ELEKTRYCZNY ZAMEK SZYFROWY

(sprostowanie)

W 9/1971 numerze „Młodego Technika” zamieściliśmy artykuł mgra inż. Andrzeja Dy omawiający amatorskie wykonanie prostego, lecz bardzo skutecznego zamka szyfrowego, który może mieć zastosowanie zarówno do zabezpieczenia drzwi mieszkania,

Rys. 1.

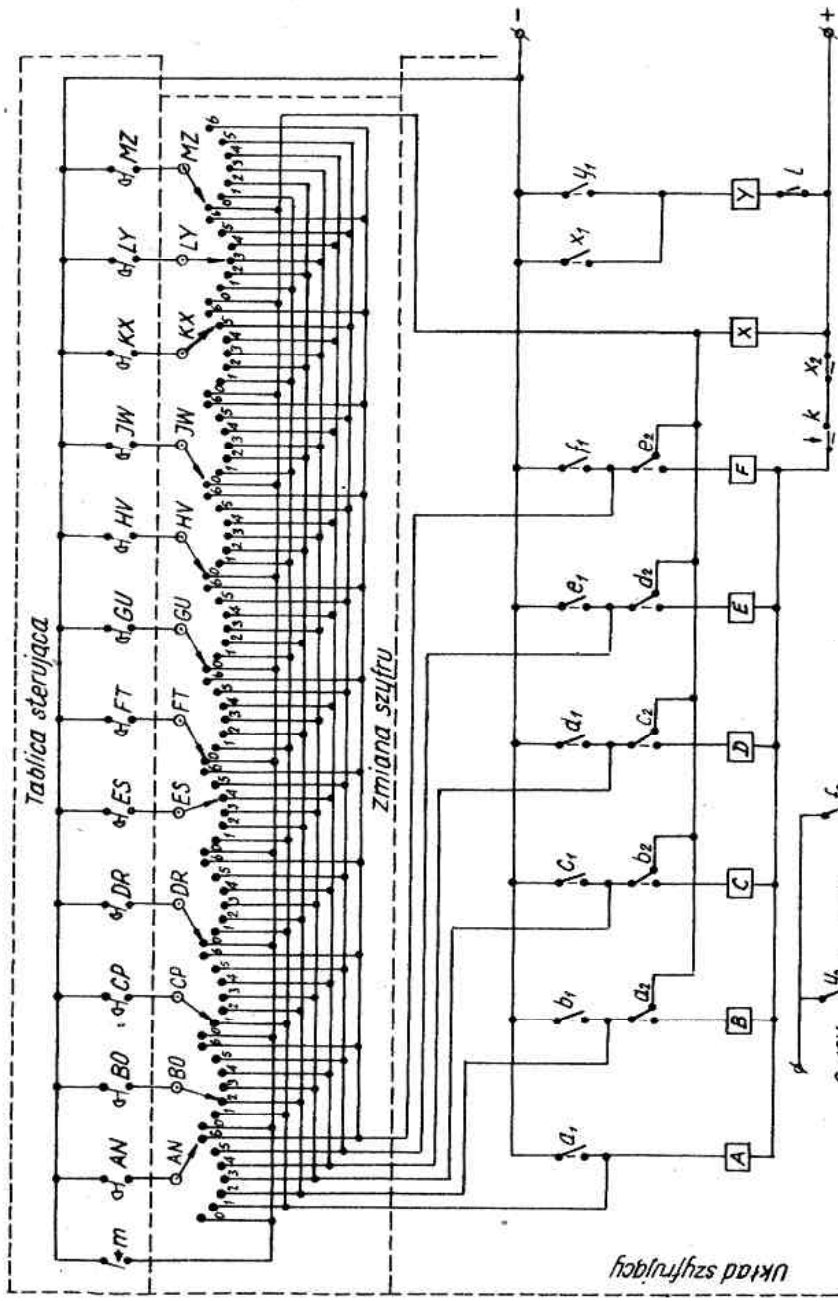
Dla porównania zamieszczamy poprawione rysunki. Na rys. 1 brak było oznaczeń poszczególnych pozycji przełączników obrotowych służących do zmiany szyfru (od 0 do 6), a także brak oznaczeń zestyków przełącznych: a₁, b₂, c₂, d₂ i e₂.
